**INFORME DE HITO DE CONTROL
N° 007-2024-OCI/2362-SCC**

**“MEJORAMIENTO DEL MALECÓN RIBEREÑO DESDE EL
PUENTE TORATA HASTA LA CALLE CORONEL MANUEL C. DE
LA TORRE DEL DISTRITO DE TORATA - MARISCAL NIETO -
MOQUEGUA”**

**HITO DE CONTROL N° 3 -
“EJECUCIÓN DE OBRA DE FEBRERO 2024”**

Imagen n.º 2

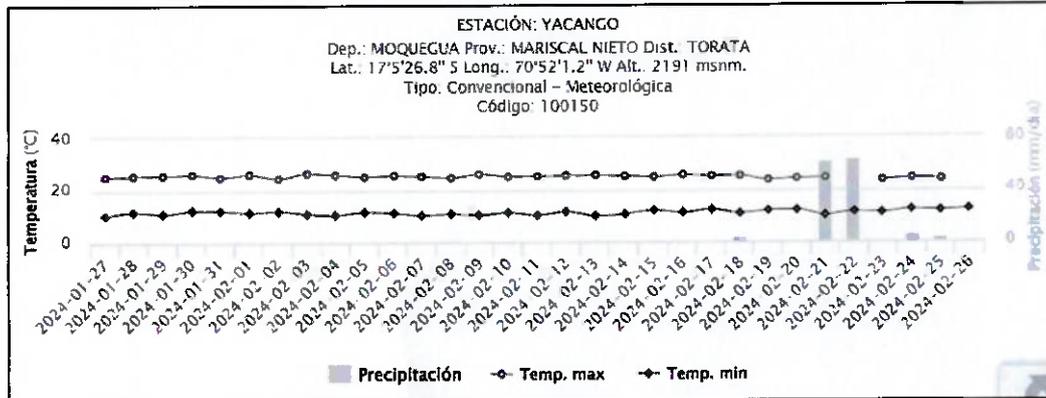
De las imágenes precedentes, se advirtió un incremento en las precipitaciones pluviales en el distrito de Torata de 0 mm/día en los días 19 y 20 de febrero de 2024 hasta máximos de 62,1 y 64,5 mm/día en los días 21 y 22 de febrero de 2024, las cuales para los días siguientes se redujeron hasta un mínimo de 0,6 mm/día. Como consecuencia de las referidas precipitaciones, el caudal del río Torata que recorre el emplazamiento de la obra se incrementó considerablemente.

Imagen n.º 5

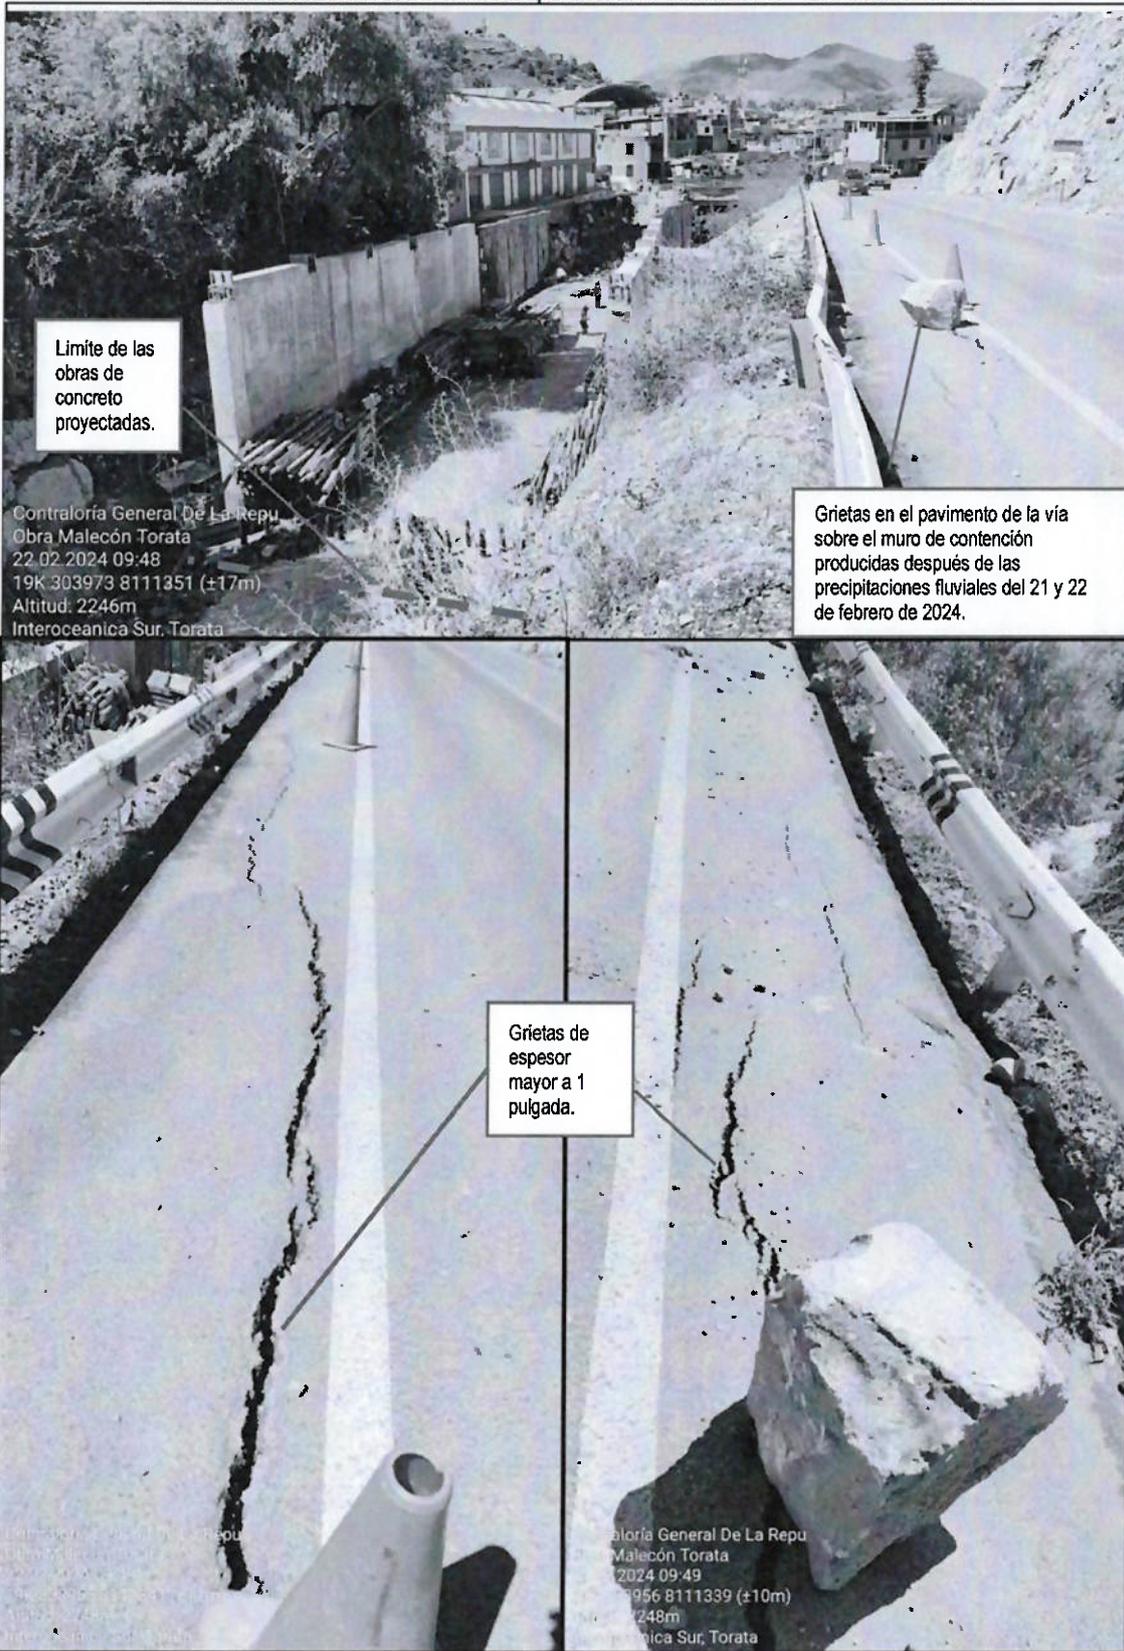
Además, según lo evidenciado en las fotografías tomadas el 21 de febrero de 2024, se advirtió que el pavimento sobre el muro de contención presenta fisuras con espesores mayores a 1 pulgada, esta condición sugiere un desplazamiento potencial de la masa de tierra contenida en el muro de concreto, el cual ha sido afectado por el incremento del caudal del río, representando un riesgo inminente de deslizamiento del terraplén.

Imagen n.º 6
Acero Corrugado sobre muros de contención de la progresiva 0+260

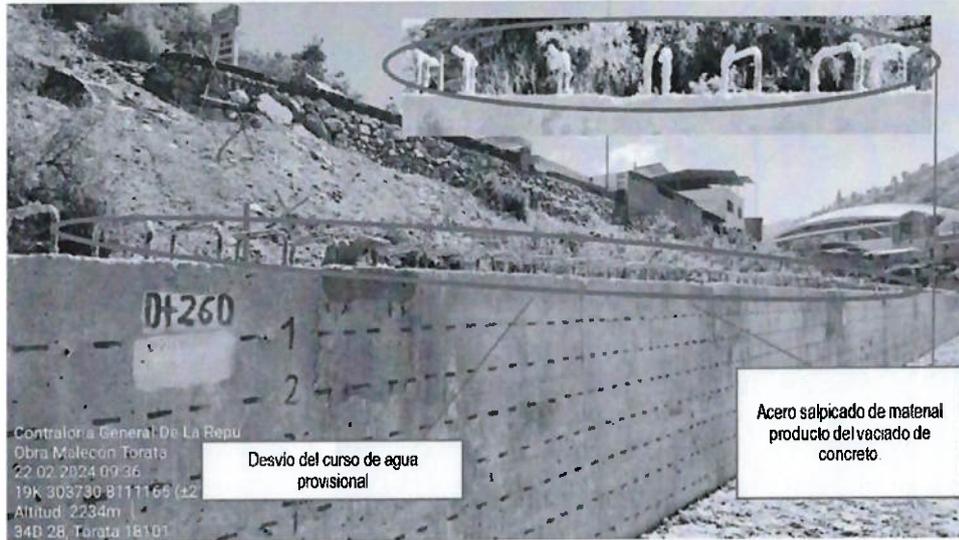
De la inspección física³ a la ejecución de **Obra**, realizada el 20 de febrero de 2024 por la Comisión de Control, se advirtió que en la progresiva 0+260 las varillas de acero corrugado se encontraban con presencia de concreto (acero sucio) producto de la ejecución de trabajos previos de vaciado del mismo, lo cual podría comprometer su adherencia, tal como se muestra en la imagen siguiente:

Todas las barras antes de usarlas deberán estar libres de defectos y completamente limpias, es decir sin polvo, pintura, óxido, grasas o cualquier otra materia que disminuya su adherencia. (...)"

Varillas de Refuerzo: (...) *Las varillas deben estar libres de defectos, dobleces y/o curvas, no se permitirá el redoblado ni enderezamiento del acero obtenido en base a torsiones y otras formas de trabajo en frío."*

Imagen n.º 7
Acero corrugado sobre muros de contención de la progresiva 0+440

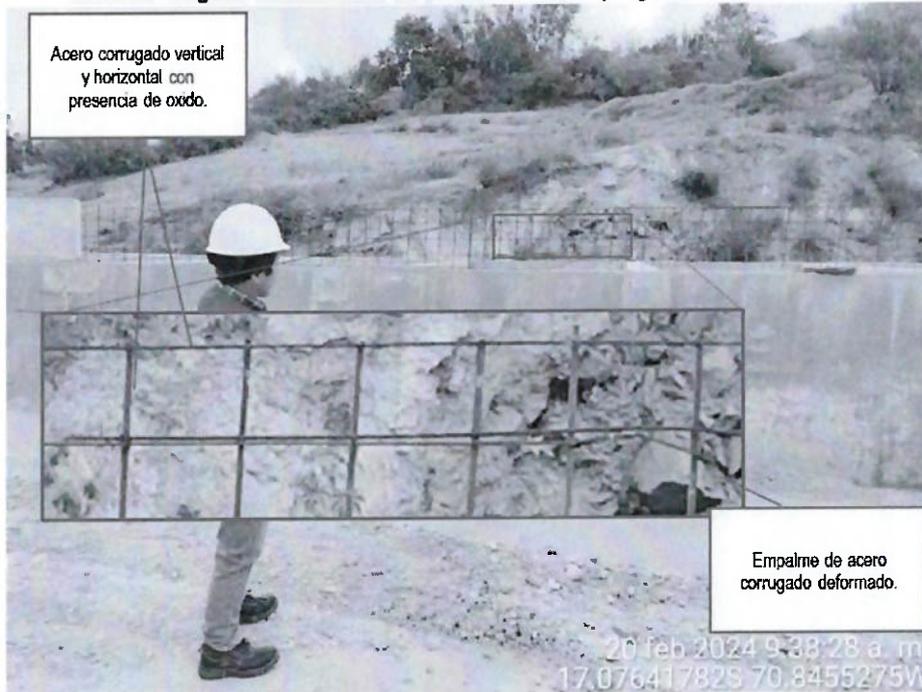
Además, de la imagen n.º 7, se observa que en la progresiva 0+440 se identificó la presencia de óxido en aceros verticales y horizontales. En el mismo contexto, se han detectado empalmes con deformaciones, aspecto relevante que requiere atención por parte de los encargados de **Obra**.

Es importante precisar que, el acero debe estar libre de óxido durante su colocación pues este perjudica la adherencia con el concreto, el óxido reduce la sección transversal de las varillas afectando directamente su capacidad resistente, entonces si el acero de refuerzo se oxida dentro del concreto, este aumentara de volumen y el recubrimiento de concreto se desprenderá con el ingreso de oxígeno, la reacción se llevará a cabo más rápido y la armadura terminara por corroerse⁴.

Imagen n.ºs 21 y 22
Extintor fuera de vigencia ubicado en el campamento de obra (junio 2023)

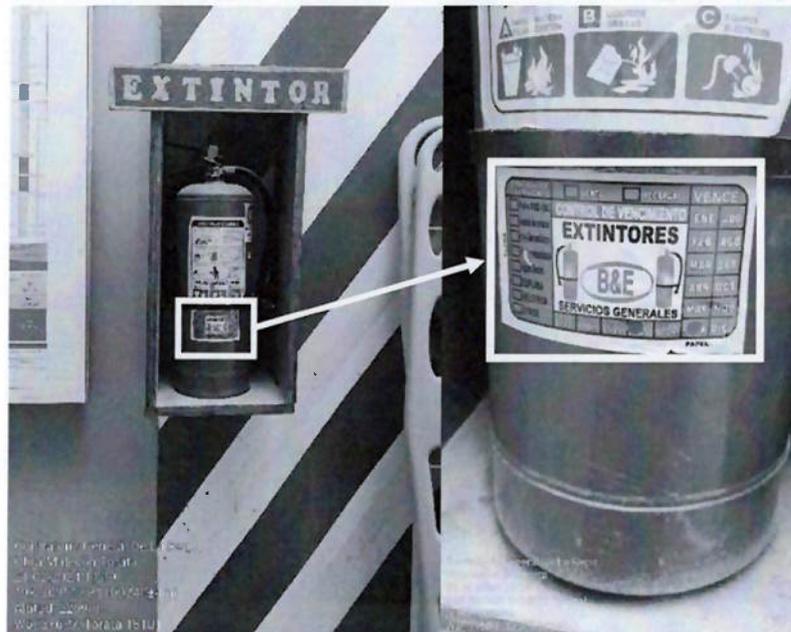
En ese sentido, de la inspección realizada por la Comisión de Control el 21 de febrero de 2024⁷ se verificó que el extintor ubicado en el campamento venció en junio 2023, conforme se muestran en las siguientes imágenes:

Al respecto, un extintor fuera de vigencia⁸ es ineficaz en el apagado de incendios, además su uso en ese estado puede causar daños adicionales y poner en riesgo la vida de las personas, llegando incluso a explotar o generar más llamas; por lo que, es fundamental realizar inspecciones y mantenimiento regular de los extintores. La revisión de extintores debe incluir la verificación de la presión, el estado de la manguera, el peso y la fecha de vencimiento.

6.2.5 Los extintores deben estar listos y operativos en su sistema de actuación, con su capacidad de carga que le corresponde, así como estar ubicados en los lugares designados para actuar eficientemente ante una emergencia (...)"

**Imagen n.ºs 23 y 24:
Verificación de contenido del botiquín**

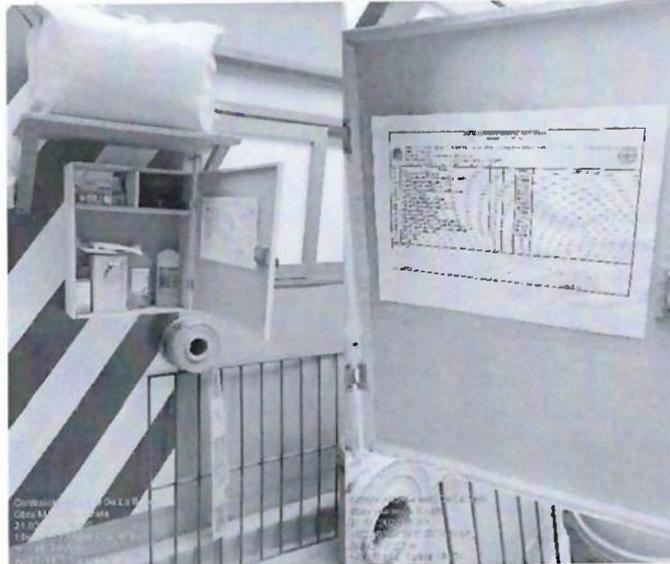
Adicionalmente, se verificó⁹ que el área destinada como Tópico no se encontraba operativa y que el botiquín de primeros auxilios no estaba implementado, tal como se evidencia en el acta de visita de inspección que indica:

"(...) el botiquín de medicamentos se encuentra incompleto según registro de inventario, faltando lo siguiente:

- Agua oxigenada, esparadrapos, rollo de venda elástica (3"x5 yardas), algodón, tijera y pinza.
- Cuenta con antiséptico de 120 ml vencido"
